Č. j.: MHMP 749580/2020
Spis. zn.: S-MHMP 797162/2019 OCP

Podatel: Spolek Cibulka, IČO: 72550121, ID: kwj4irj

Vyjádření k dokumentaci k záměru „SMÍCHOV CITY SOUTH“

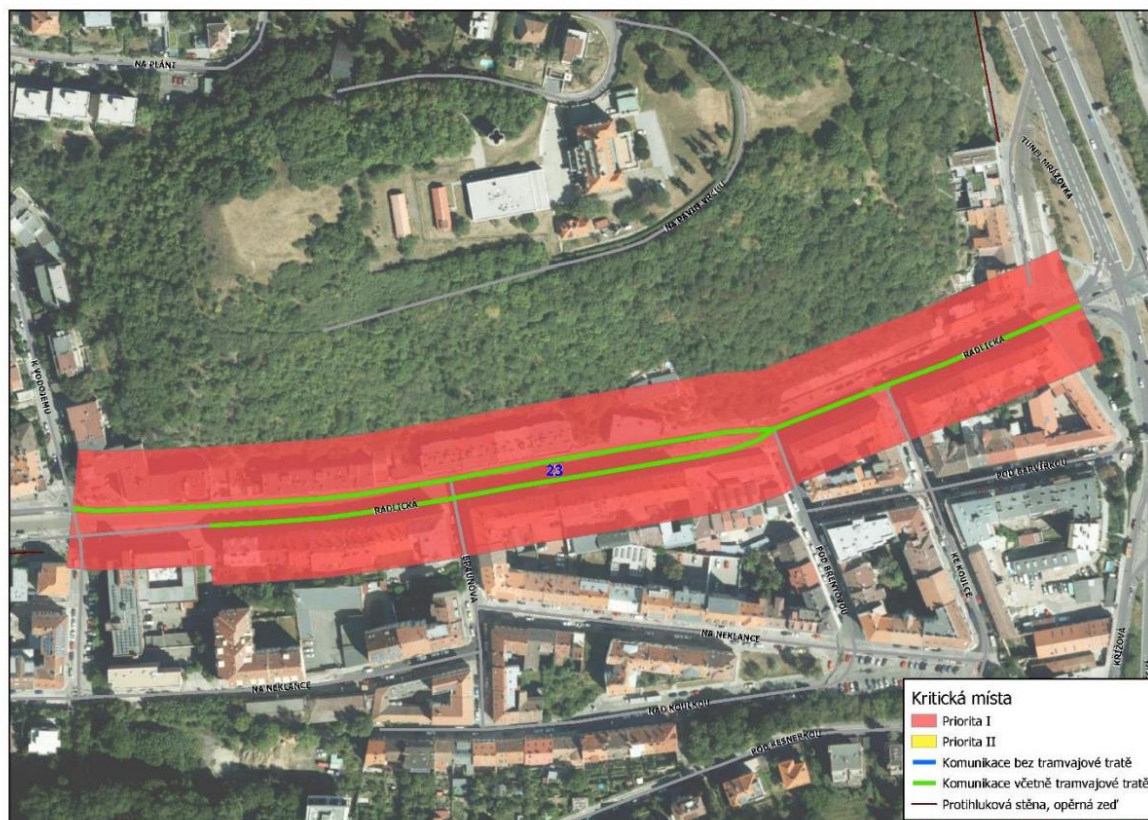
V navrženém řešení křižovatky Radlická x Dobříšská se objevují i další problematická místa. Situaci navíc komplikuje blízkost křižovatky Dobříšská x Křížová (bod 9.2 DIP) a tzv. jednosměrného mostu (viz též níže bod „Absence vyhodnocení důležité dopravní vazby“). S ohledem na předpokládané intenzity provozu (vyšší desítky tisíc vozidel denně), výraznou kulminaci dopravy ve špičce a vzájemnou podmíněnost jednotlivých dopravních pohybů v křižovatkách považuje podatel za nezbytné **provést komplexní posouzení celého dopravního uzlu Dobříšská x Radlická x Křížová x jednosměrný most. Předložená Dokumentace, která izolovaně posuzuje pouze jednotlivé dopravní pohyby v každé křižovatce samostatně, ignoruje dopady kongescí a vzájemnou interakci vozidel a vychází z průměrné intenzity dopravy za celých 24 hodin, je neprůkazná. Správným (a průkazným) řešením je zpracování mikrosimulačního modelu celého dopravního uzlu pro období špičkové hodiny.** Zpracování mikrosimulačních modelů se v Praze stalo dobrým zvykem při posouzení klíčových dopravních uzlů. Z poslední doby lze připomenout mikrosimulaci k problematice zahloubení ulice V Holešovičkách a Blanky 2, která potvrdila správnost současně projednávaného řešení (viz prezentace v CAMPu ze dne 14.4.2020 online dostupná zde: <https://www.youtube.com/watch?v=i7II8RHUfnY>). Z území Prahy 5 lze připomenout mikrosimulační model napojení Radlické radiály na Městský okruh zpracovaný ČVUT z přelomu let 2018/2019 (k dispozici zde: <https://radlickaradiala.info/download/studie-bmm-dobrisaska-201811.pdf>). Význam dopravního uzlu Dobříšská x Radlická x Křížová x jednosměrný most zdaleka převyšuje otázku napojení Záměru. **Přes tento uzel totiž bude napojen i Terminál Smíchovské nádraží a bude jím projíždět vysoké stovky autobusů městské a příměstské veřejné dopravy denně,** tj. na funkčnosti křižovatky budou závislé tisíce cestujících využívající hromadnou dopravu. Uzel také přenáší významnou část dopravy z Jihozápadního města (přes 65 tisíc obyvatel) a dálnice D5. Z tohoto důvodu **je třeba mít vysokou míru jistoty o funkčnosti navrženého dopravního řešení a Dokumentaci doplnit o mikrosimulační model.** Opět pak není možné kapacity křižovatky posuzovat jednotlivě po jednotlivých dílčích záměrech, když ve skutečnosti bude využívána všemi dílčími záměry společně.

Pochybnosti o funkčnosti uzlu Dobříšská x Radlická x Křížová x jednosměrný most je třeba jednoznačně vyvrátit i z hlediska dopadů na životní prostředí. Všechny podkladové studie

S ohledem na význam a problematičnost uzlu Křižovatka Radlická x Dobříšská x Křížová x jednosměrný most **je třeba v Dokumentaci doložit jeho funkčnost v čase dopravních špiček s ohledem na napojení všech plánovaných dílčích záměrů a na interakce projíždějících vozidel ve všech dopravních proudech a pravděpodobný vznik kongescí v okolí křižovatky na základě mikrosimulačního modelu.** Dle výsledků mikrosimulace je třeba Dokumentaci případně doplnit (aktualizace navazujících studií – hluková, rozptylová atd.).

Obrázek 1

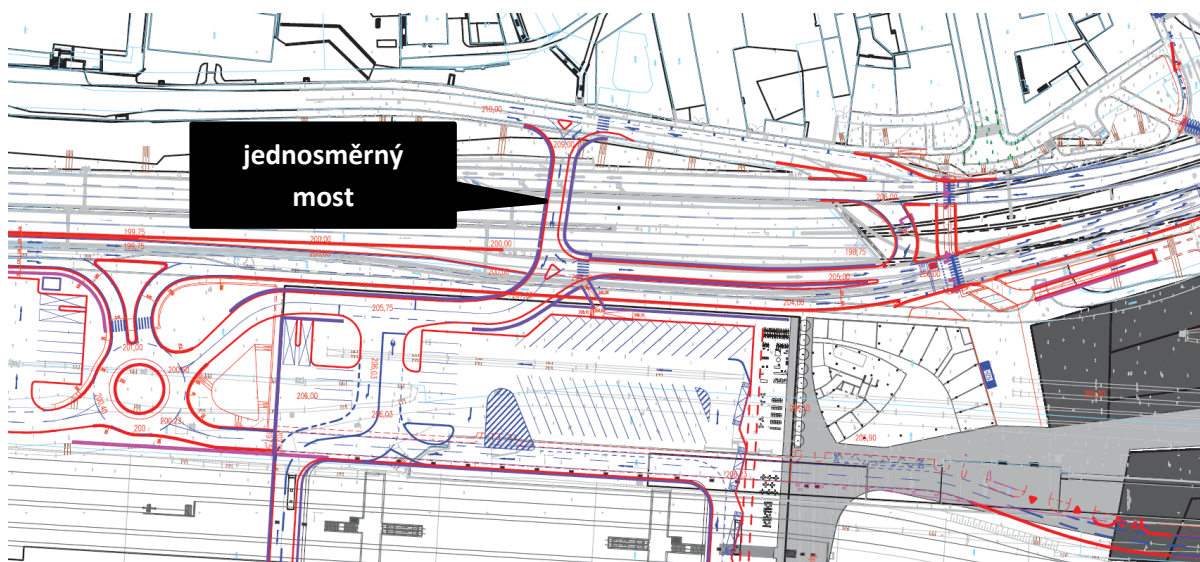
Proč je jednoznačné vysvětlení napojení záměru na komunikační síť důležité? První logickým důvodem je, že napojení záměru na související dopravní síť má zásadní dopad na vliv Záměru na okolí. Dokumentace a DIP navíc neobsahují hodnocení dopadu výstavby tzv. **jednosměrného mostu** přes Dobříšskou (městský okruh). Poloha jednosměrného mostu je naznačena na Obrázku 1 níže.

Dokumentace (a DIP) vychází z toho, že jednosměrný most není součástí Záměru (považují jej za součást sousedního záměru Terminál Smíchovské nádraží). V bodech 9.2.3 a 9.2.4 DIP (str. 34) se pak k mostu uvádí pouze, že „*ve finálním stavu, po dostavbě Terminálu Smíchovské nádraží, je pak navržen **jednosměrný most** přes městský okruh, čímž se propojí ulice Křížová ve směru Dobříšská centrum (...) tato úprava je podrobně popsána v rámci dokumentace záměru Terminálu Smíchovské nádraží, kde je doloženo i kapacitní posouzení (...). **Níže doložené kapacitní posouzení je tedy provedeno pouze pro první etapu, která souvisí se stavbou záměru SCS.***“ Jinak řečeno, dopady jednosměrného mostu nebyly zohledněny. Jednosměrný most je v dokumentaci zmiňován jako „koordinovaná stavba“ - viz nákres v příloze č. 2 DIP (str. 48) „Dopravní řešení a situace záměru,“ kde jsou koordinované stavby (včetně jednosměrného mostu) vyznačeny hnědě.

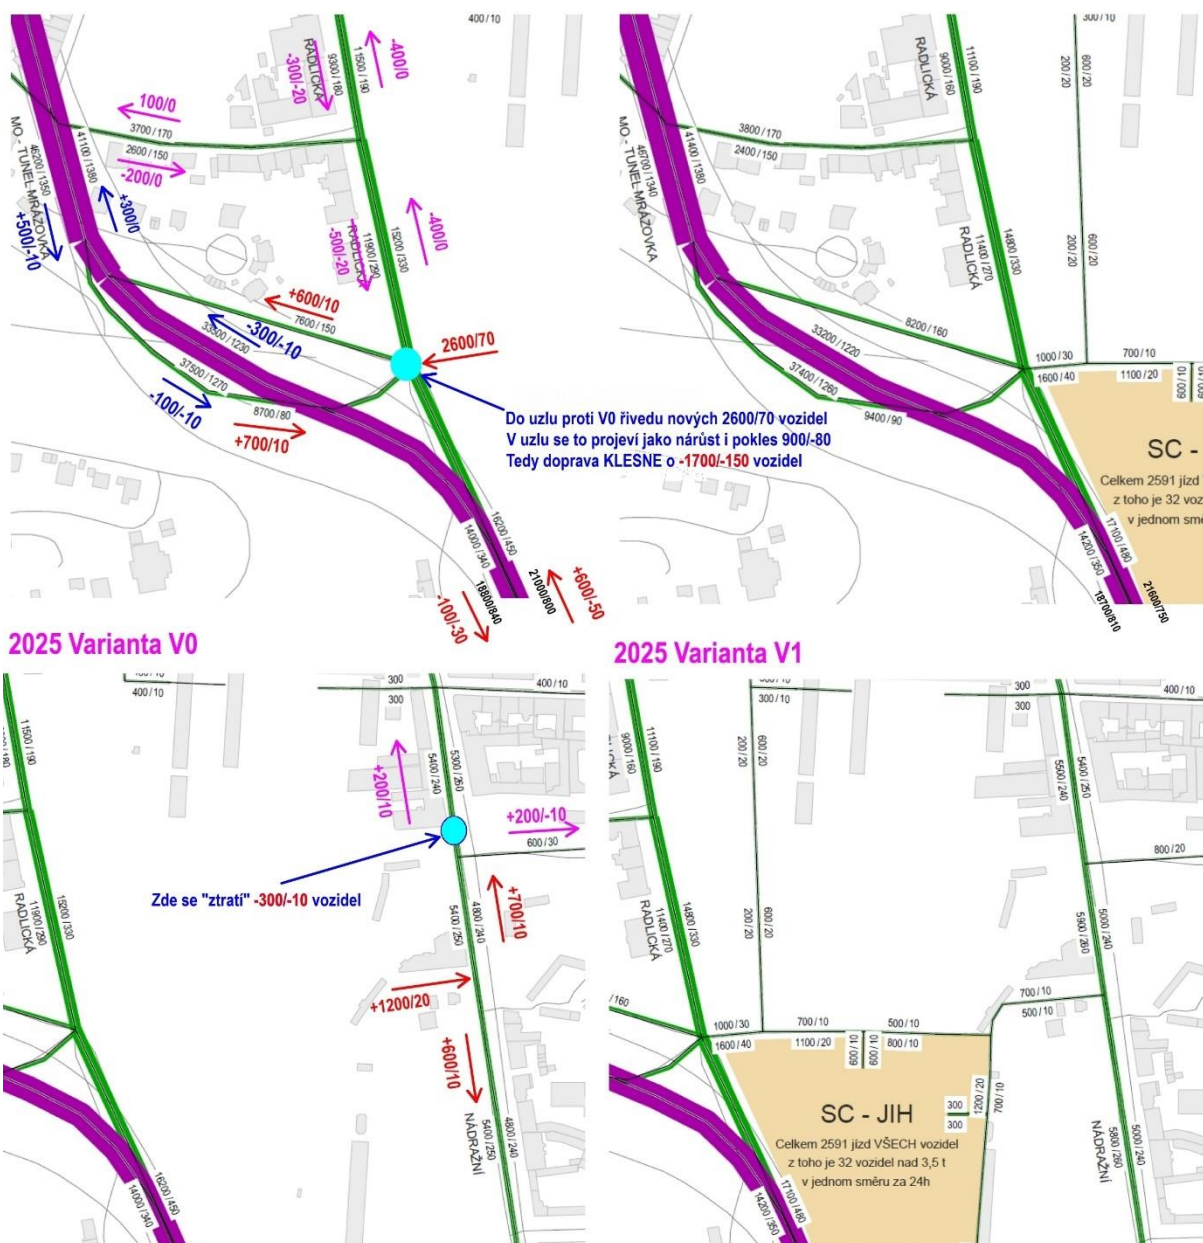
Podatel se pozastavuje i nad rozpadem dopravy v přílohách Podkladové studie TSK, konkrétně přílohách 3.1 – 3.3 „směrové rozdělení vyvolané dopravy ze záměru:“ ve všech směrech od záměru „vyjíždí“ cca 650+650 vozidel za 24h (do Nádražní, do Tunelu Mrazovka, do Dobříšské). Pouze do Radlické (směrem na západ) směřuje nápadně méně vozidel (cca 230+230 za 24h). Jak bylo vysvětleno výše, po zprovoznění jednosměrného mostu přitom bude Radlická atraktivní přístupovou trasou. Podatel si proto klade otázku, na základě jakých vstupních podkladů a premis ve vztahu k Radlické ulici byly dopravní modely zpracovány.

S ohledem na výše uvedené existují důvodné obavy, že modelace dopravy, ze které je při zpracování Dokumentace vycházeno a která má být předmětem posuzování vlivů, neodpovídá

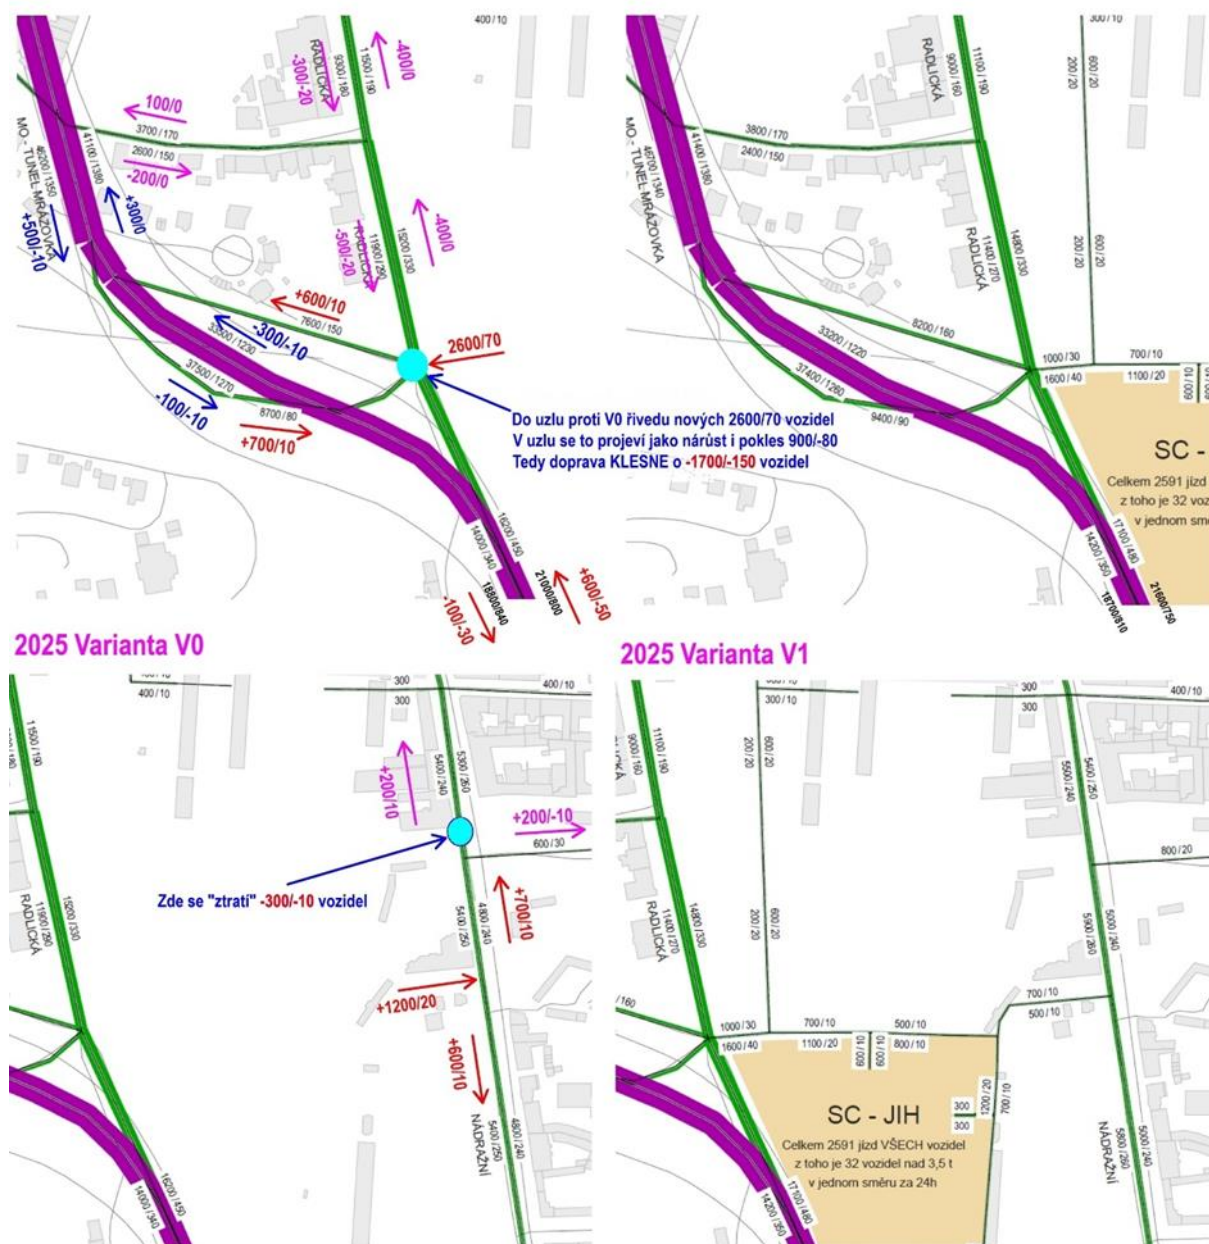
Například z porovnání kartogramů 2025 pro varianty V0 a V1 vyplývá, že **nový záměr, který do lokality přivede novou dopravu, ve skutečnosti sníží dopravní zátěž v okolí**. Podatel si nedokáže vysvětlit, jakým způsobem se k těmto výsledkům dospělo.

Kartogramy jednoznačně „zvýhodňují“ situaci se záměrem s dopadem tohoto zvýhodnění na širší okolí záměru. Podobné „nelogičnosti“ lze najít napříč kartogramy pro V1 až V3.

Následně je třeba zpracovat směrové rozdělení vyvolané dopravy pro všechny tyto projekty dohromady spolu se Záměrem a posoudit jejich celkový dopad na území.

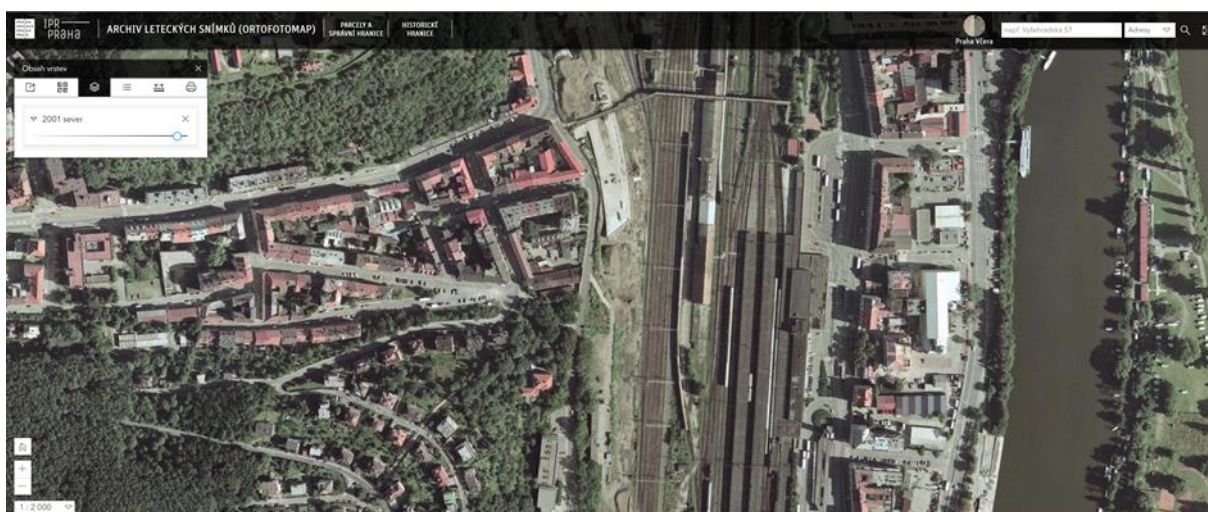
Další zásadním problémem je způsob zohlednění staré hlukové zátěže. Vedle obecné nemožnosti ověřit data uvedené k roku 2000 podatel upozorňuje, že není zřejmé, proč je ve studii statut staré hlukové zátěže ověřován pro rok 2018, když hodnocení Záměru má probíhat ve výhledu let 2025 a 2027 (tedy v době kdy se očekává realizace záměrů). V roce 2025 až 2027 s vysokou pravděpodobností bude hluková situace i bez realizace Záměru jiná (vyšší) než v roce 2018. Údaje obsažené ve studii tak nemohou být dostatečným podkladem pro posouzení dopadu Záměru na okolí.

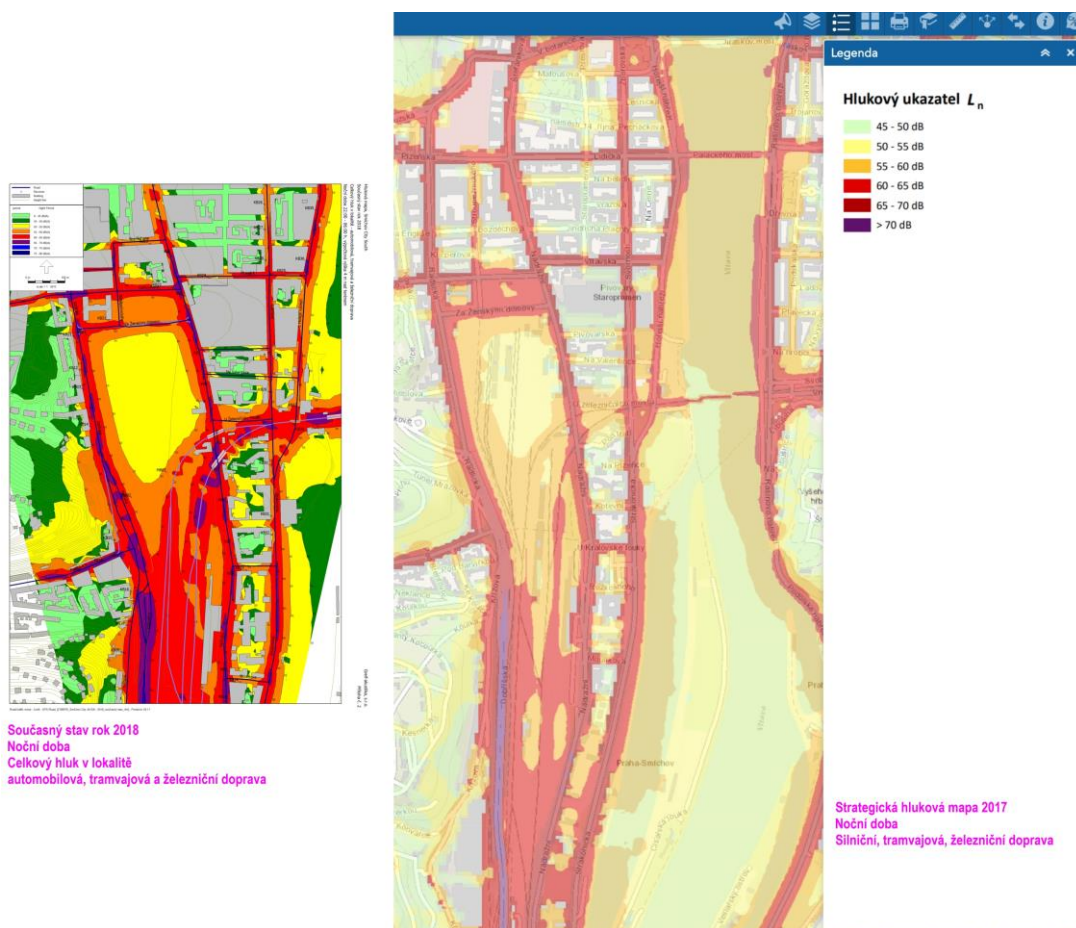
Z hlukové studie, odstavce „6.2.2 Výpočtový program LimA-Predictor V9.11“, vyplývá, že pro výpočet hluku ze železniční dopravy byla použita francouzská metodika „LimA – XPS – Rail – tramvajová a železniční doprava“ tedy metodika NMPB: „Metoda a údaje hlukových emisí pro realizaci předběžných studií dopadu hluku z infrastruktur železniční dopravy na prostředí“. V rámci této metodiky jsou předdefinované emise hluku z průjezdu následujících francouzských železničních souprav: TGV-A-US; TGV-RES; TGV-D; TGV-TM; CORAIL-9; FRET; Z2N-US; VB2N; Z5300-US; Z640Q -US; 18100; X72500_Bi; Z2N-Z20500FF; Z2N-Z20500FC; MI2N-Z22500; Z2N-Z20500FC; MI2N-Z22500; X73500i; VU-VTU-FF; V2N; VB2N; WTREMIE_F76 a Fretdivers(G 19).

V hlukové studii není uvedeno, jaké z výše uvedených vlakových souprav byly přiřazeny k českým vlakovým soupravám, a případně jakým způsobem. Tedy jaké francouzské železniční soupravy byly ve výpočtech přiřazeny českým soupravám osobní dopravy „O – osobní vlaky“ (Os, Sv) a „R – rychlíky“ (EX, R, Sp) a vlakům nákladní dopravy „N – nákladní vlaky pravidelné“ (Nex, Pn, Mn, Vleč, Služ).

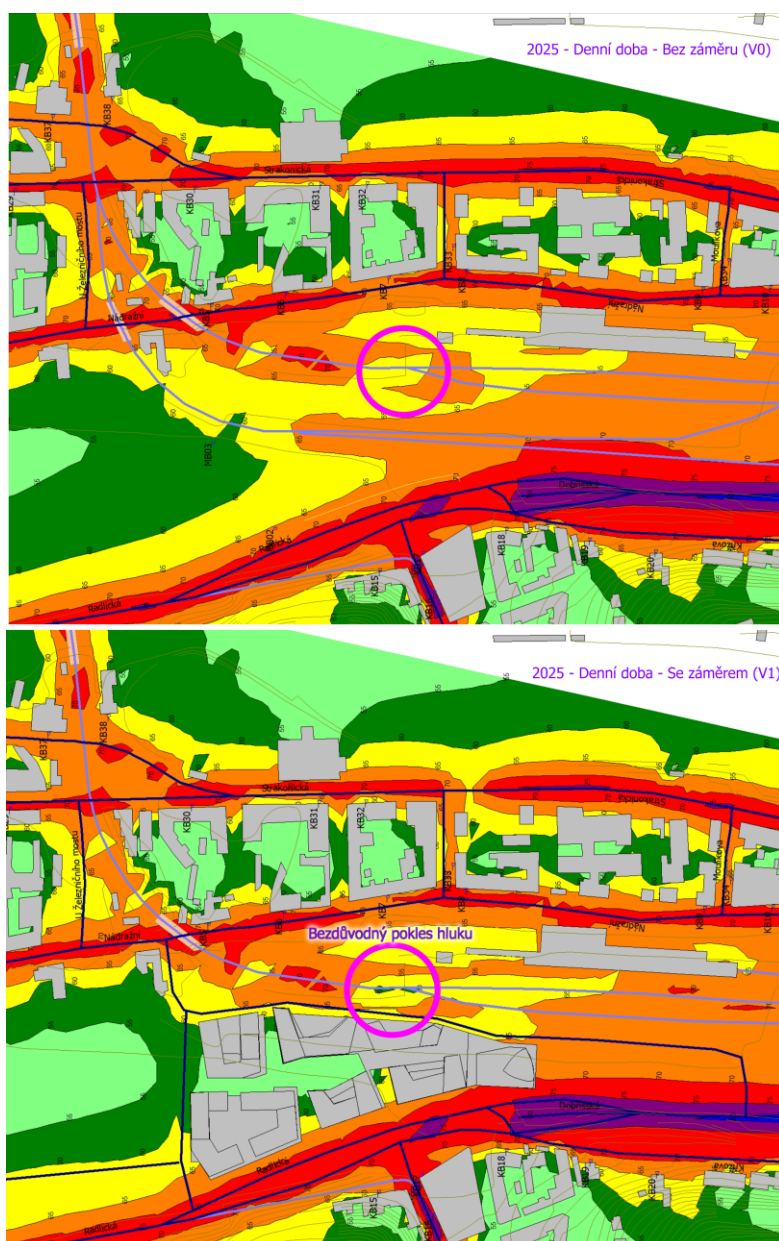
Rozdíly mezi výstupy hluku ze železniční dopravy uvedenými v SHM 2017 a ve studii uvedeném současném stavu 2018 je vidět na následujícím obrázku.

S ohledem na nejasnost užití této metodiky „LimA – XPS – Rail – tramvajová a železniční doprava“ a způsobu její adaptace na poměry železniční dopravy v České republice lze důvodně očekávat, že hluk ze železniční dopravy nemusí být v hlukové studii hodnocen správně. A to bez ohledu na deklarace o validaci modelů měřením hluku, protože dochází k výpočtu hluku ze železniční dopravy i ve výhledovém stavu, kdy nelze validaci měřením použít.

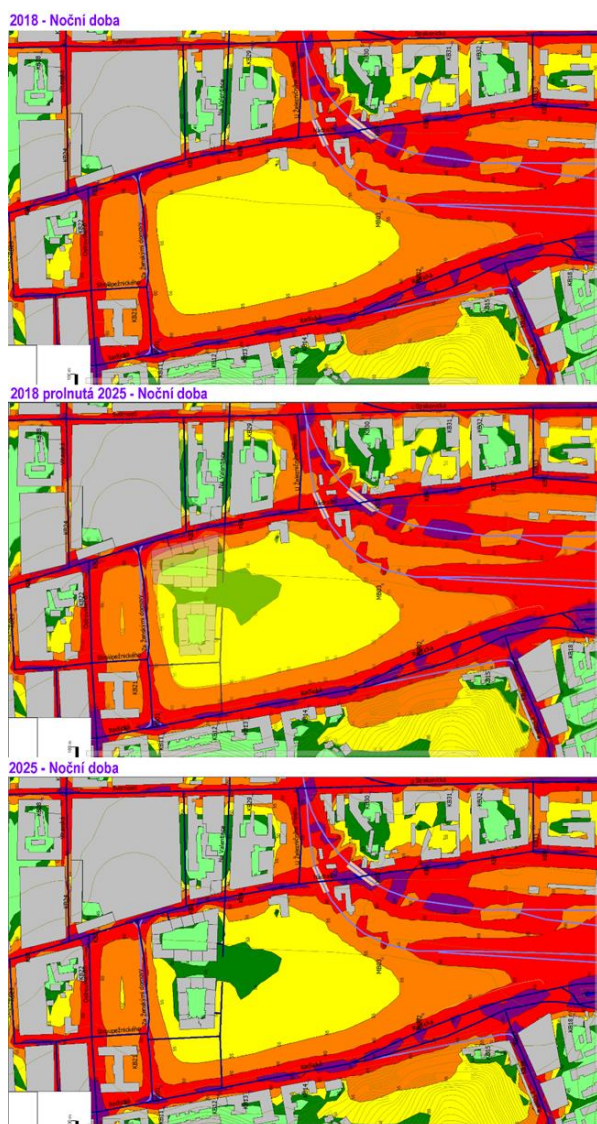
Vypočítané mapy hlukových pásem vykazují nepřírozeně malou progresy vývoje hlukové situace (pro příklad je uváděn příklad noční doby 2018 a 2025 varianta V0). Posun hlukových pásem více vzdálených od zdrojů hluku je prakticky nulový. Rovněž vliv areálu CS – Sever na hlukovou situaci v lokalitě je dle studie prakticky nulový, a to ačkoliv dle kartogramů dopravy přináší vyšší intenzitu dopravy do lokality. Podobný neopodstatněný vývoj hlukové situace je prezentován i na ostatních mapách hlukových pásem.

Tyto rozpory očekávatelné hlukové situace a prezentované hlukové situace nemají opodstatnění a naopak dle podatele ukazují na vysokou pravděpodobnost nesprávnosti studie. Podatel proto považuje za nezbytné zpracovat revizní studie, ve které by byly výše uvedené rozpory objasněny.

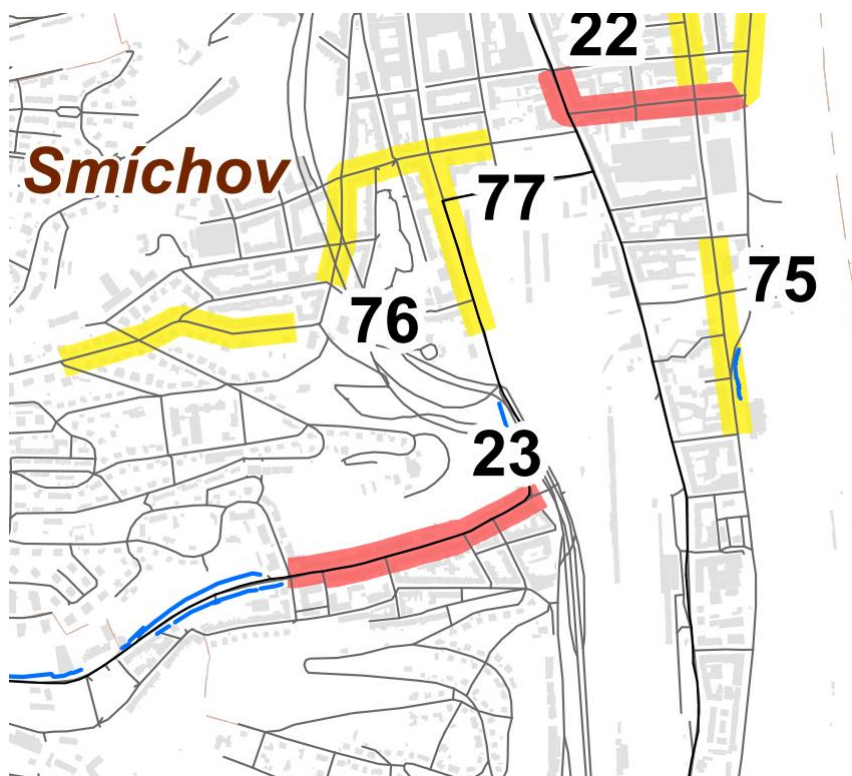
V bezprostředním okolí záměru je přitom několik kritických míst dle akčního plánu, a to dokonce dvě místa „priority I“ (označeny červeně) a jedno místo „priority II“ (označeny žlutě) – viz výřez z Přílohy 6 akčního plánu:

Kritickým místem „priority I“ je pod číslem 23 ulice Radlická (podrobně rozebrána výše) a pod číslem 22 ulice Vltavská a Nádražní. Mezi „priority II“ pak pod číslem 77 patří ulice Radlická u Ženských domovů. **Ve všech těchto místech záměr zvyšuje intenzity provozu IAD** (viz Podkladová studie TSK, která je přílohou DIP).

Dokumentace by se měla naplněním požadavků vyplývajících z Akčního plánu zabývat a doložit, zda je záměr v souladu s akčním plánem a opatřeními navrženými pro jednotlivá kritická místa.
